荆东安置房及周边附属配套工程（安置房）建筑方案设计 方案变更

建设单位：三明市三元区城市建设投资有限责任公司
设计单位：福建一建集团有限公司

4#楼、门卫一层平面图

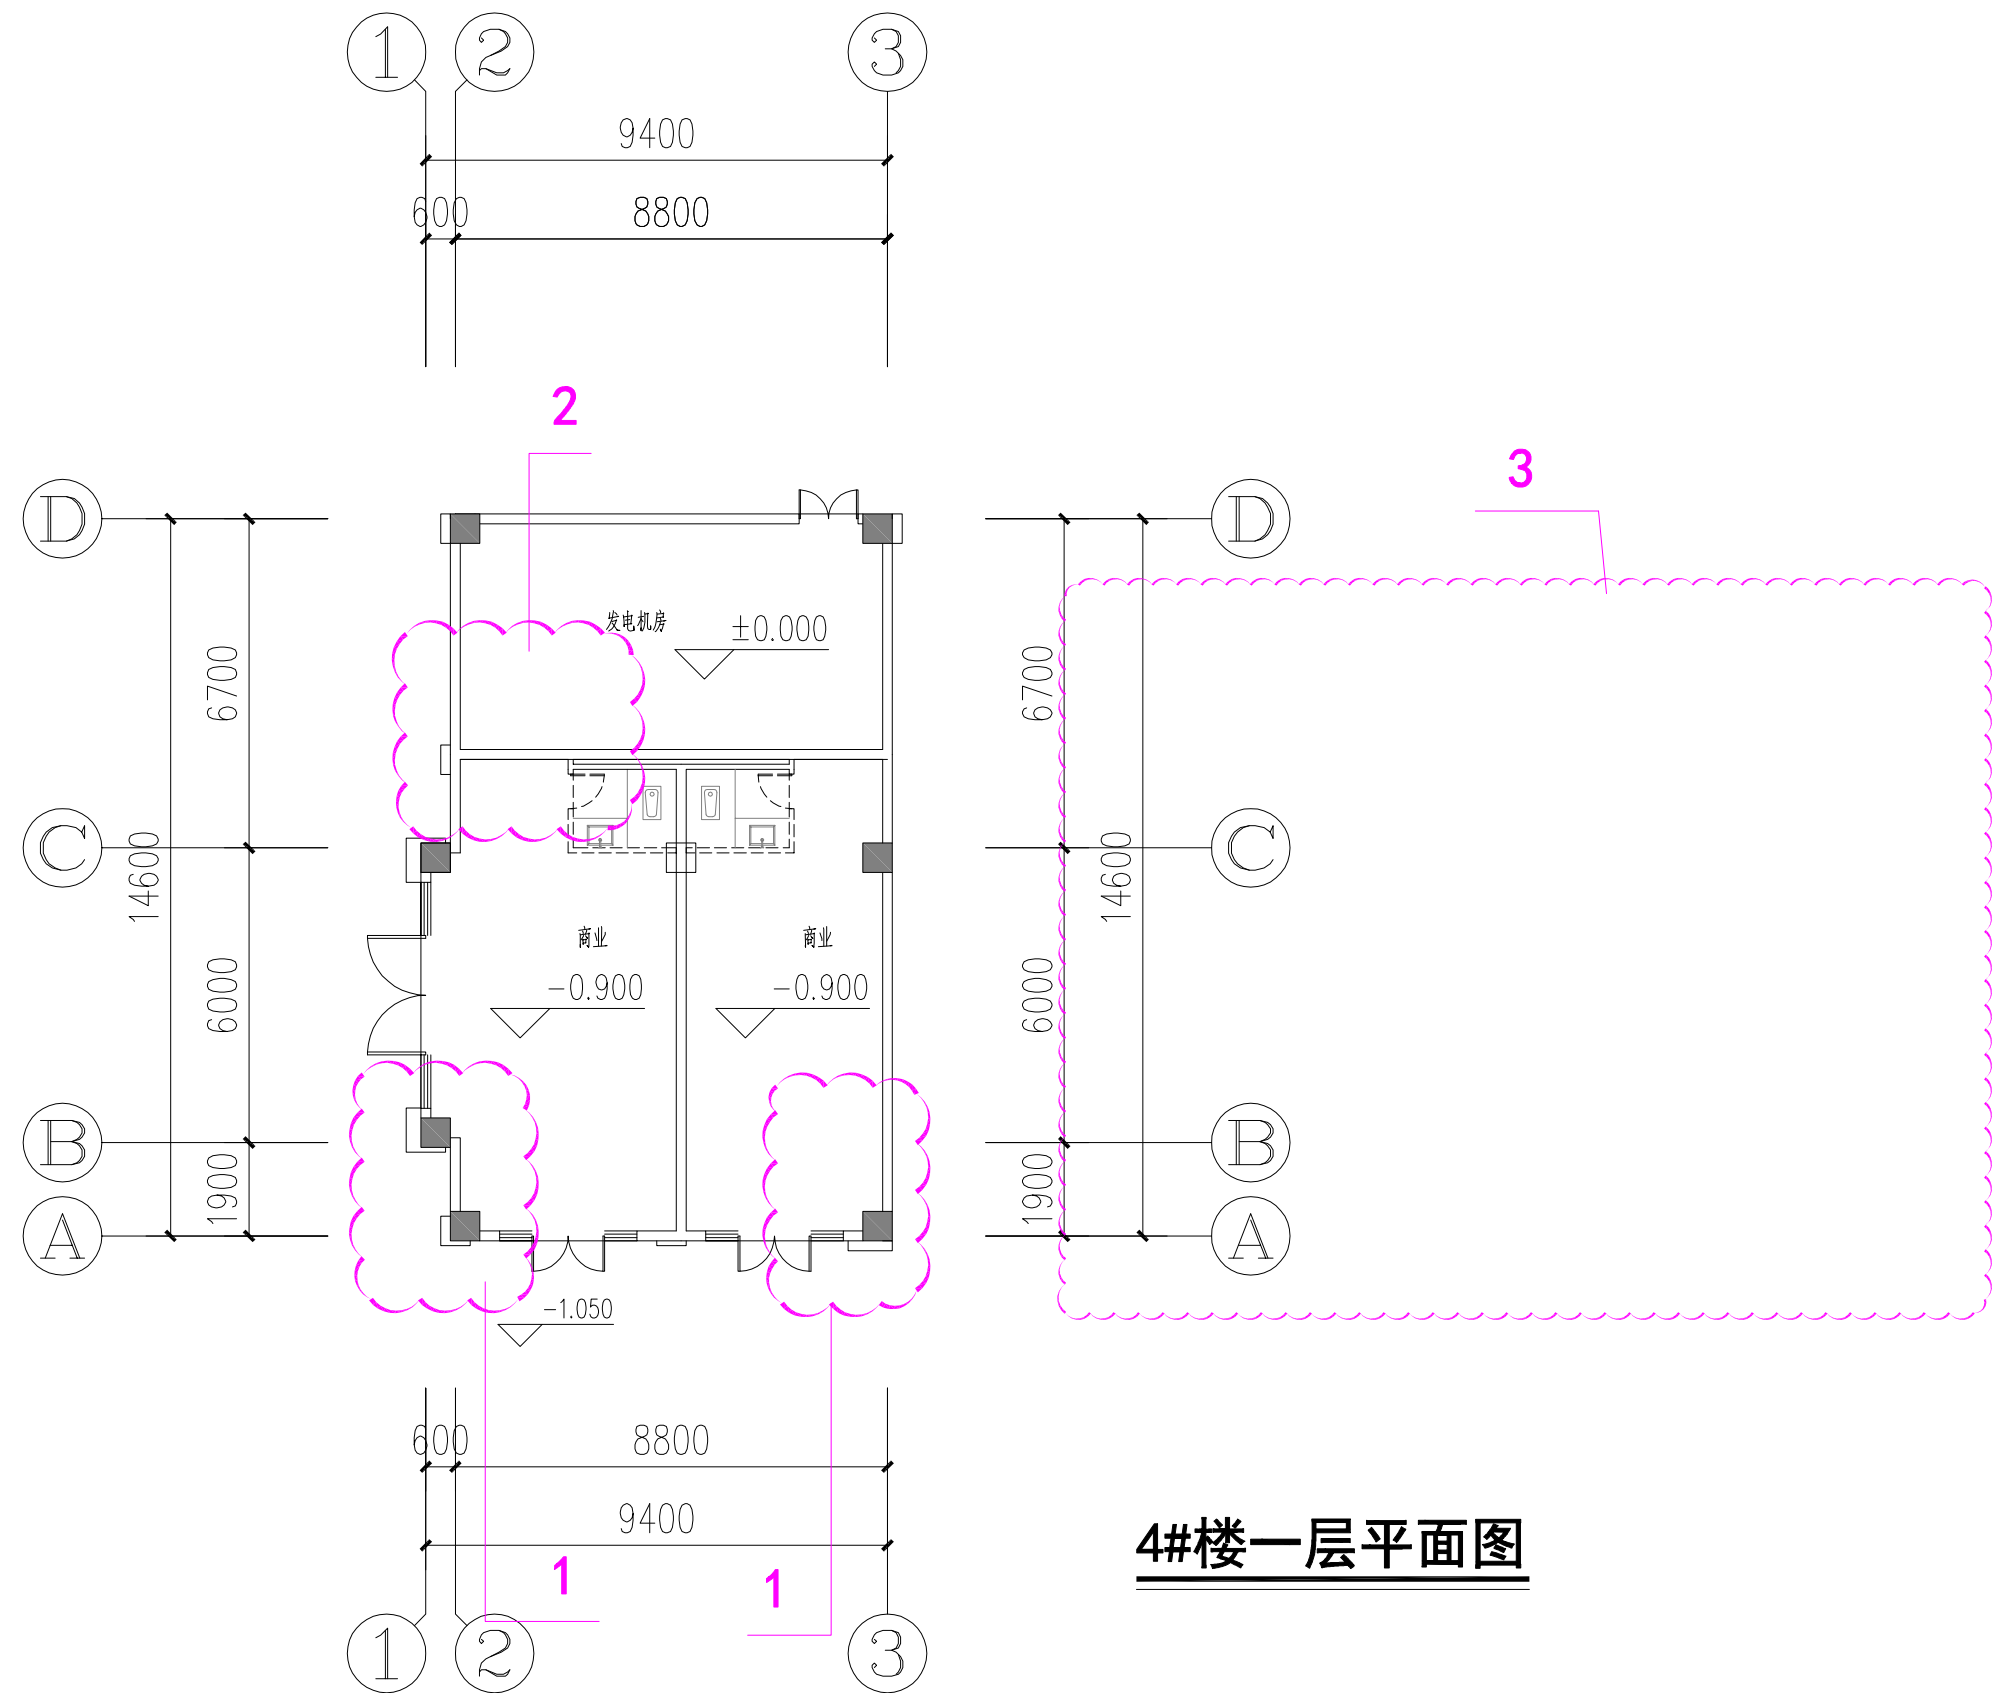
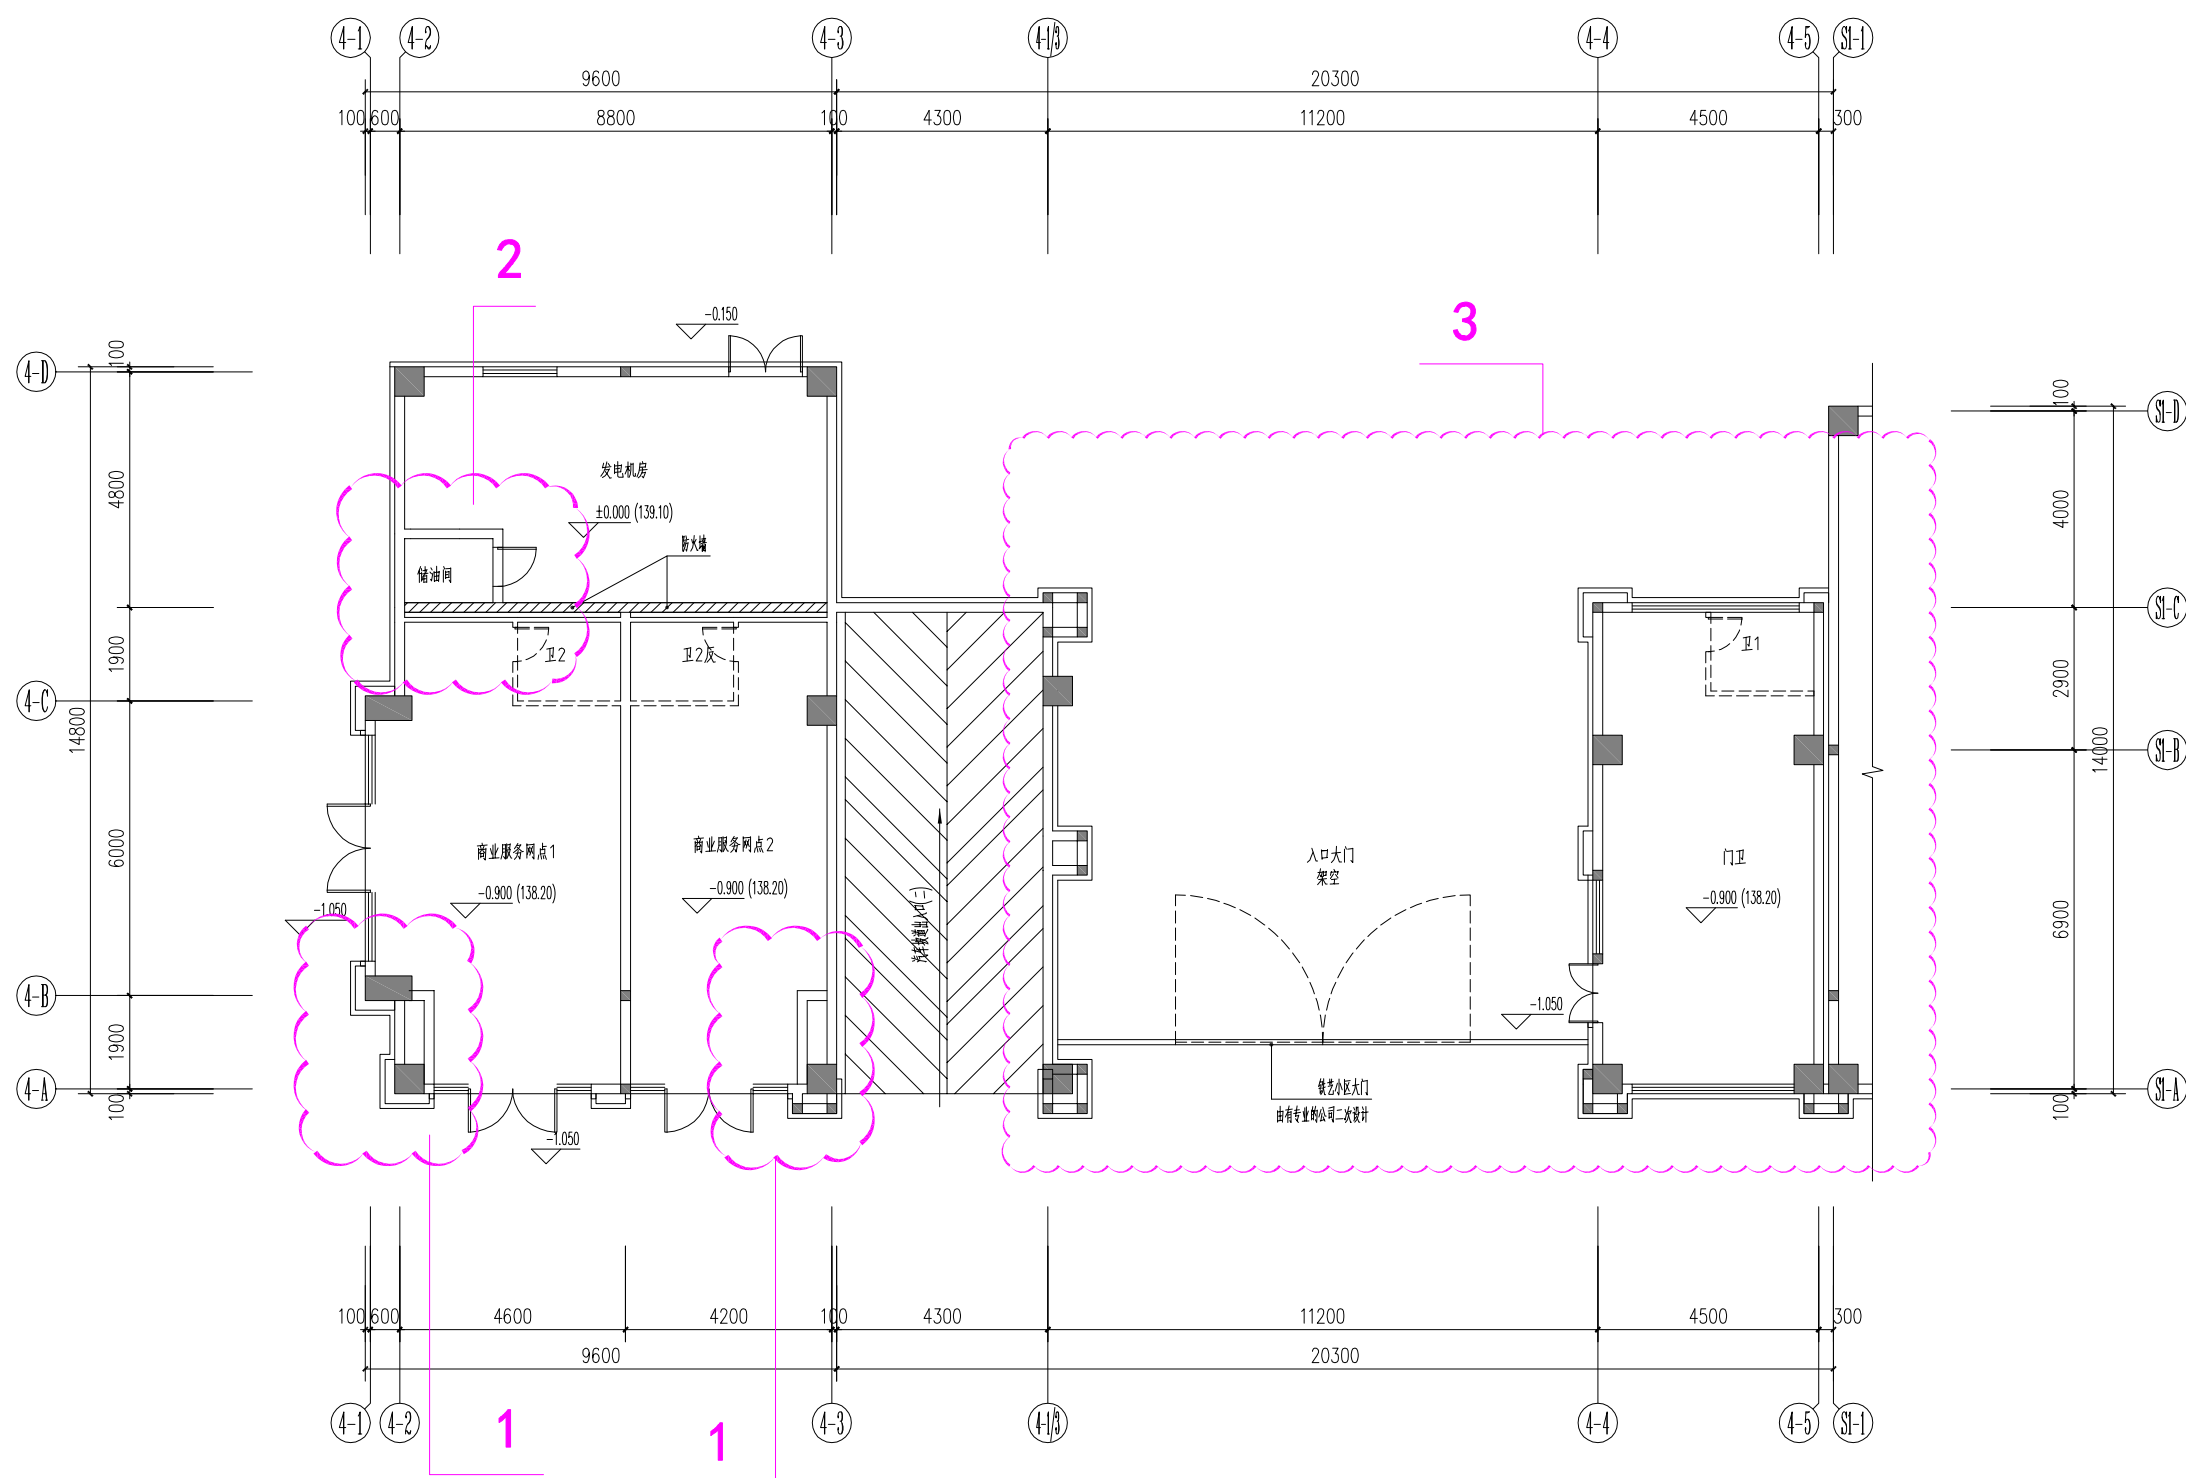
1. 增设墙体, 柱子尺寸变更
2. 发电机房内增设储油间
3. 门卫平面图原绘制在1#楼, 现绘制在4#楼, 宽度减少0.3m, 计容面积减少2m², 不计容面积增加2m²

5#楼一层平面图

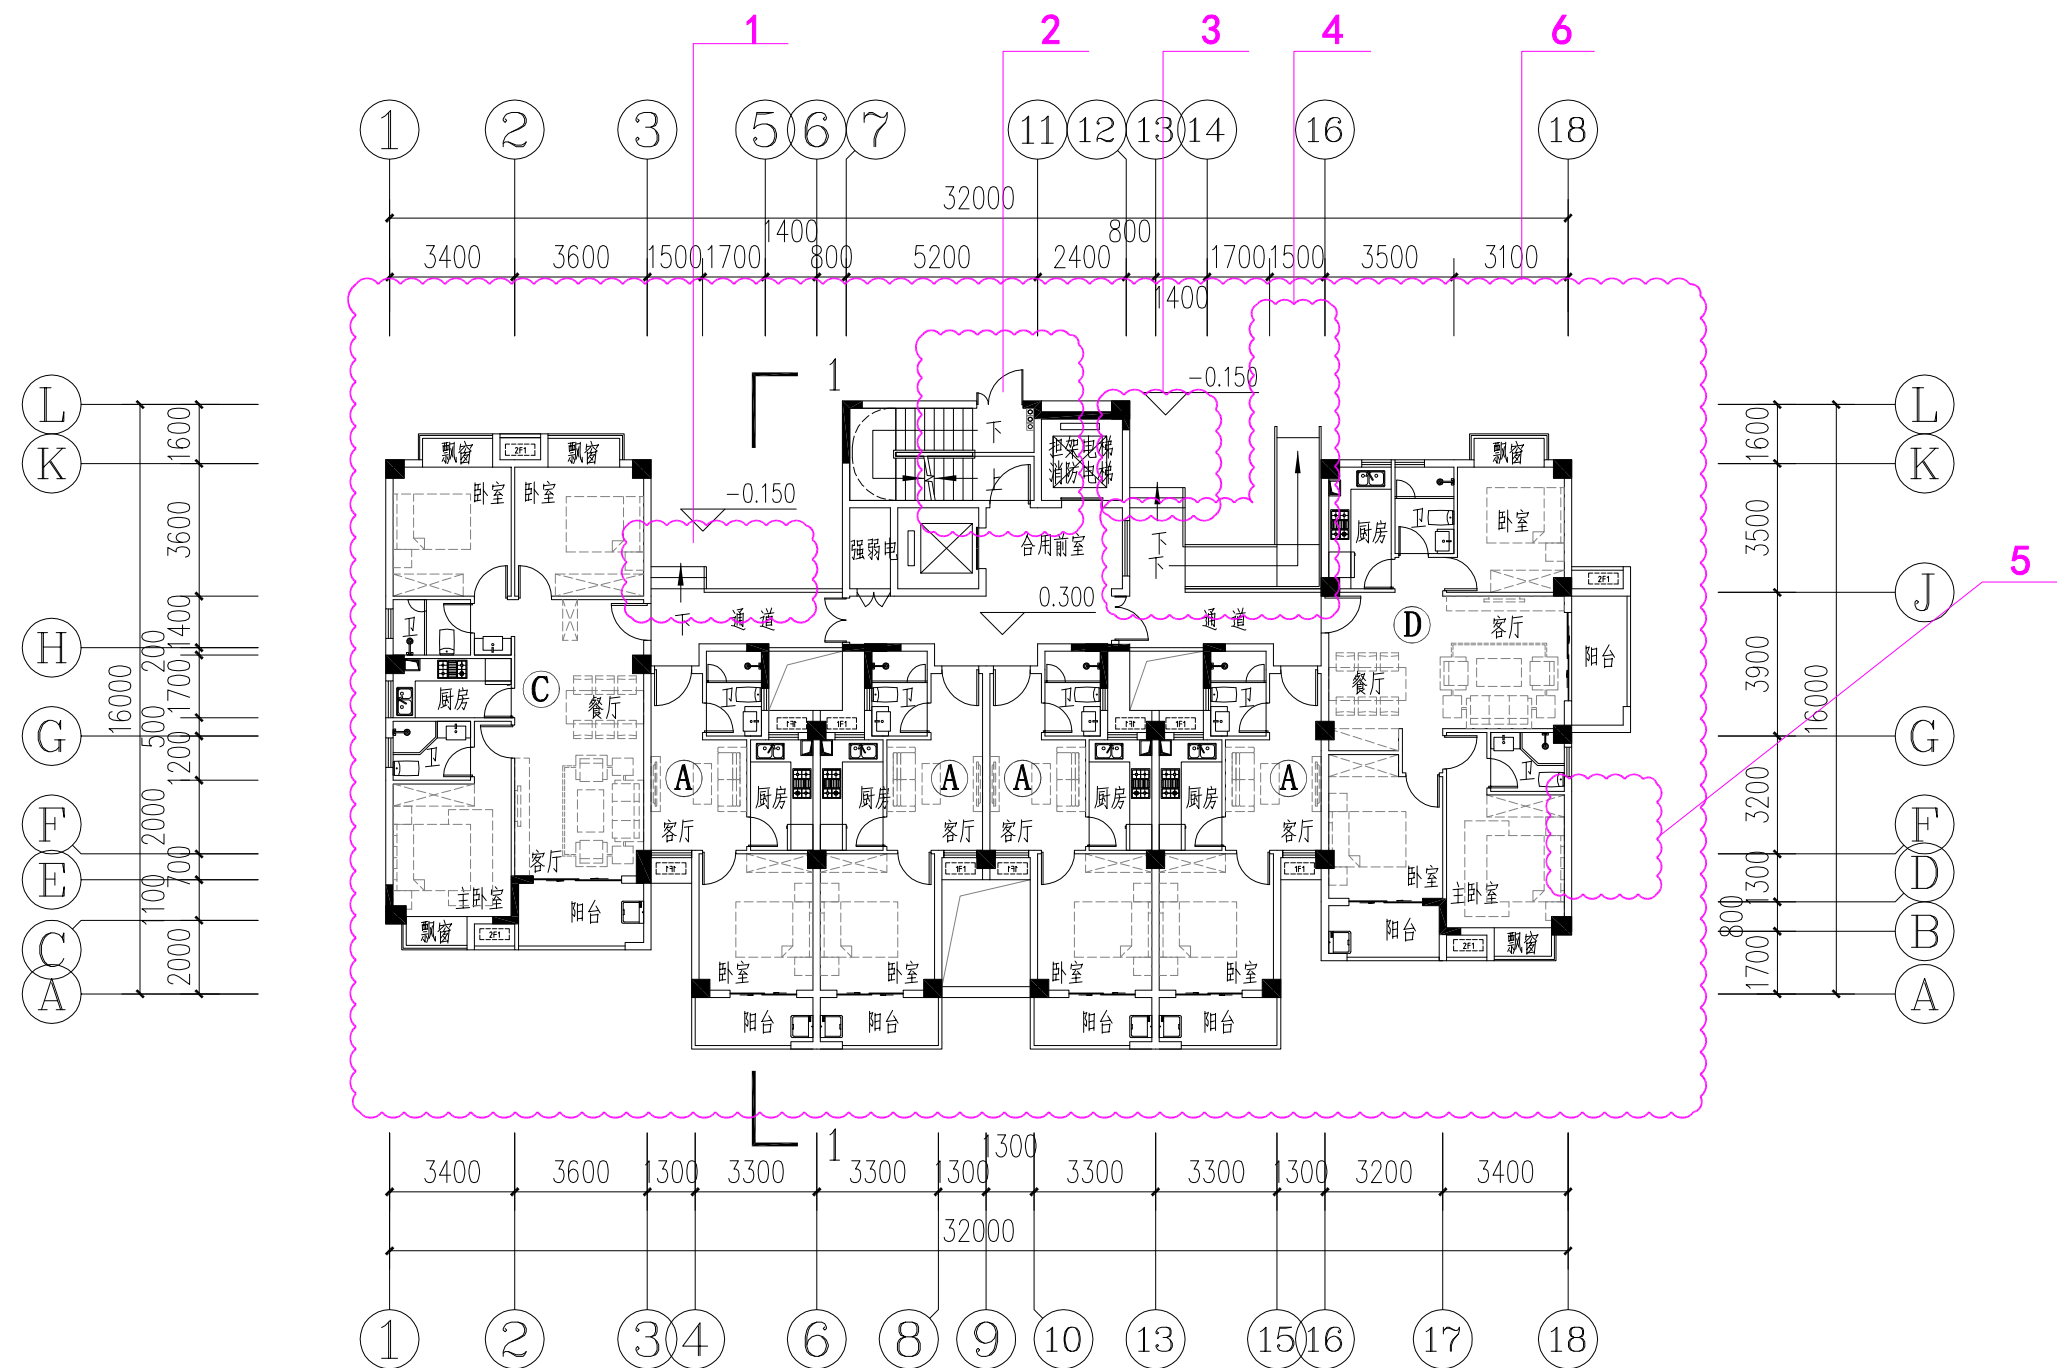
- 1、5-K~5-L轴交5-3~5-5轴室外台阶位置调整
- 2、5-L~5-N轴交5-7~5-10轴楼梯间内增设门，外部取消门
- 3、5-L~5-N轴交5-12~5-13轴新增采光通风井
- 4、5-K~5-N轴交5-12~5-15轴无障碍坡道及室外台阶位置调整
- 5、5-F~5-G轴交5-17轴新增排风井
- 6、一至屋顶层柱网及剪力墙调整
